Opolskie Centrum Rehabilitacji
Wyzwolenia 11
48-317 Korfantów

Pismo: PZP-225/16/2012

O D P O W I E D Z I na pytania

Dotyczy postępowania o udzielenie zamówienia publicznego prowadzonego w trybie przetargu nieograniczonego na "Przebudowę i rozbudowę Opolskiego Centrum Rehabilitacji w Korfantowie – etap II", budowa bloku operacyjnego wraz z wyposażeniem".

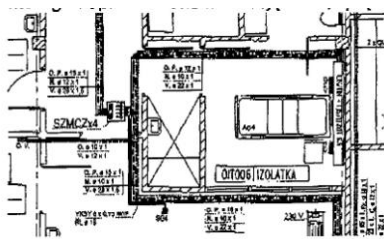
18. W przedmiarze gazów medycznych w pozycji nr 10.1.2.12 znajduje się: „Skrzynka zaworowo manometryczna z czujnikami ciśnienia i pkt. poboru awaryjnego zasilania SZMCZOp x 3” w ilości 2 szt., natomiast na rysunku gazów medycznych nr GM-2a występuje Skrzynka zaworowo manometryczna SZMCZOp x 4 w ilości 2 szt.. Prosimy o potwierdzenie, że w pozycji nr 10.1.2.12 należy wycenić Skrzynkę zaworowo manometryczną dla 4-ch gazów.

Odpowiedź: Tak Zamawiający potwierdza

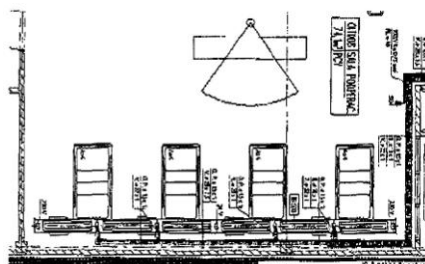
20. Na rysunku gazów medycznych nr GM-2a w izolatce nr OITOO6 występuje panel, do którego doprowadzono instalację tlenu, sprężonego powietrza, próżni, podtlenu azotu.

Czy na wyposażeniu panelu nadłóżkowego nr 11/12 należy uwzględnić punkty podtlenku azotu?

Odpowiedź: Zgodnie z siwz

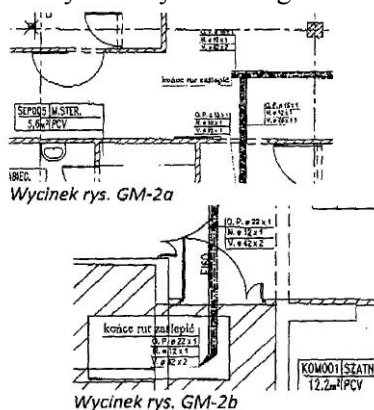
41. Prosimy o potwierdzenie, że instalację gazów medycznych należy zaślepić w miejscach wskazanych na rysunkach gazów medycznych, jak na poniższych fragmentach z tych rysunków;

Odpowiedź: Tak
